MINUTA DE LA JUNTA DE ACLARACIONES

CONCURSO MEDIANTE EL PROCEDIMIENTO DE CONCURSO POR INVITACIÓN A CUANDO MENOS TRES PERSONAS № SEAPAL-2024-11-13P-PROAGUA "AMPLIACIÓN DE LA RED DE ALCANTARILLADO SANITARIO EN LA COLONIA LOS LAGOS, EN LA CABECERA DE PUERTO VALLARTA, JALISCO; CON UNA LONGITUD DE 1,322.09 MTS."

Anexo 1

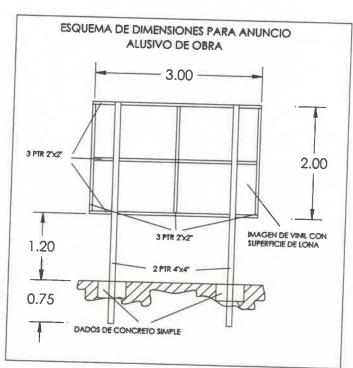
6. En su propuesta deberá de considerar un letrero alusivo a la obra, cuyo costo deberá de incluirse dentro de su análisis de costos de indirectos, mismo que deberá de permanecer por tiempo indefinido y tendrá que quedar instalado desde el inicio de la obra, se hace entrega de croquis (Anexo 1).
